projecte de
PLA ESPECIAL DE MILLORA URBANA número 2 del CAMÍ DE RONDA
MODIFICACIÓ PUNTUAL

plànol d'informació
PARCEL.LARI CADASTRAL
PARCEL.LARI APROVACIÓ INICIAL
relació de finques aportades
justificació de la modificació de límits

escala 1:1000 02
ref. 231.04b Abril 2010

JUSTIFICACIÓ DE LA MODIFICACIÓ DEL PERÍMETRE DE PLANEJAMENT

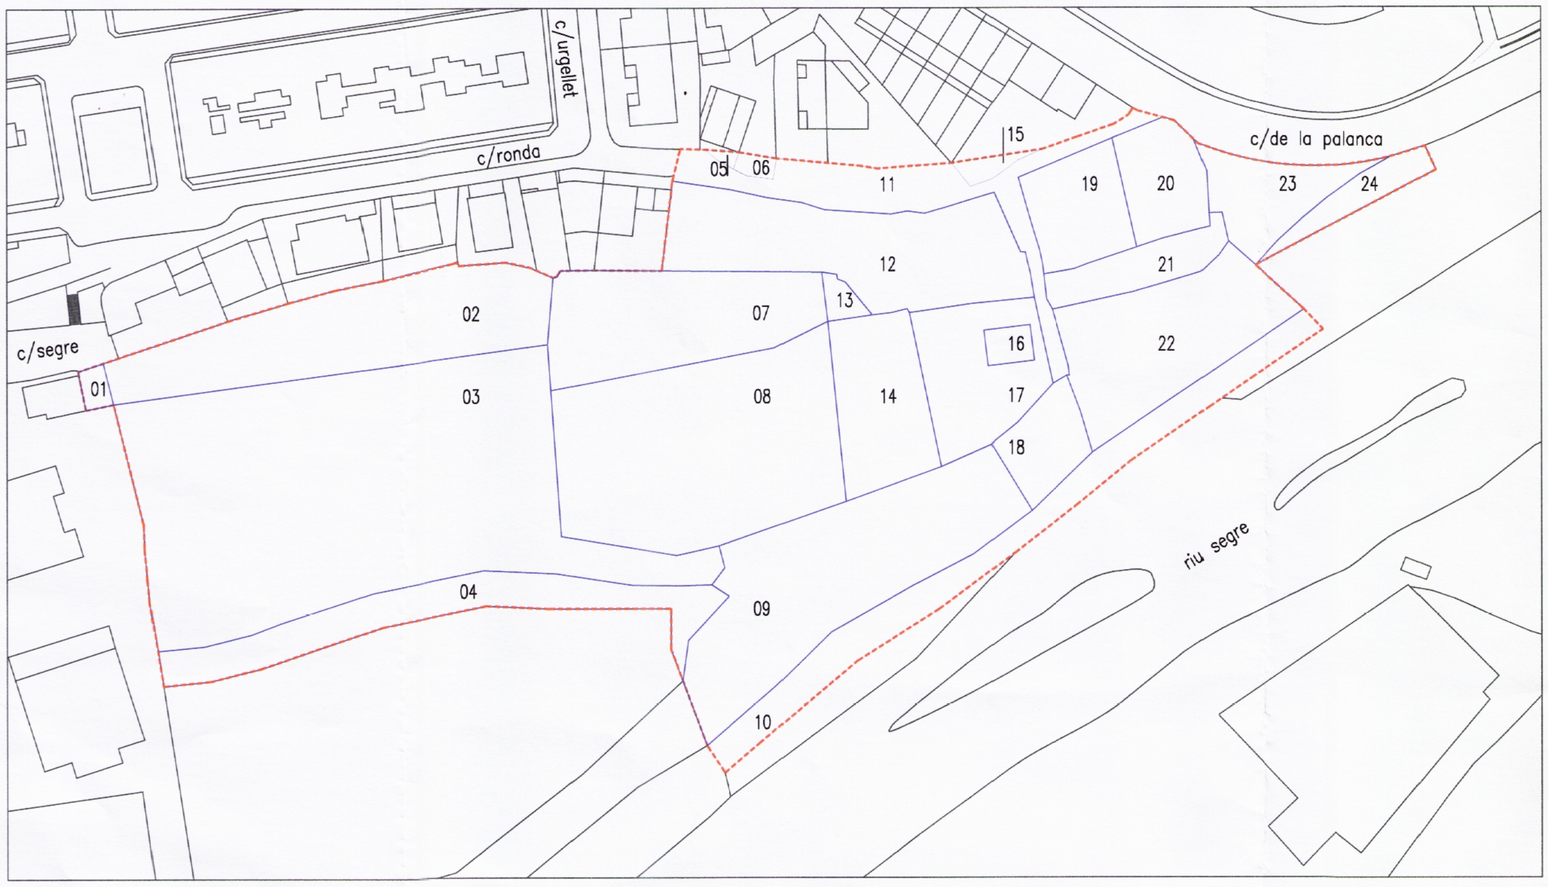
zona	sup.modificada	justificació
A	+ 58,76 m2	terreny necessari per les obres d'urbanització del carrer d'entrada al sector i de futura millora dels accessos a l'institut
B	− 75,60 m2	desafectació d'una part de finca no necessaria per desenvolupar el planejament projectat
C	+ 546,79 m2	regularitzar el límit, per incloure la totalitat de la finca afectada, mantenir el mur existent i admetre el vial exigit per l'ajuntament
D	+ 19,16 m2	ajustar el perímetre de planejament als límits de propietat (suma de diferències diverses)
E	+ 106,52 m2	ajustar el perímetre de planejament als límits de propietat per excloure segregacions en SNU
F	+ 348,91 m2	ajustar el perímetre de planejament als límits de propietat
G	+ 101,46 m2	incloure la part de terreny necessari per les obres d'urbanització del vial d'accés al sector

La Comissió Territorial d'Urbanisme de Lleida, en sessió de 17 de juny de 2010 a proposta de la Ponència Tècnica, acorda:
Primer. Donar conformitat al Text refós de la Modificació núm. 12 del Pla general d'ordenació urbanística (PERI 2), promoguda i tramesa per l'Ajuntament de la Seu d'Urgell, aprovat pel Ple de l'Ajuntament de data 13.4.2010, establint, d'ofici, la prescripció següent:
"En l'àmbit B, és manté el límit nord vigent del sector definit pel Pla General".
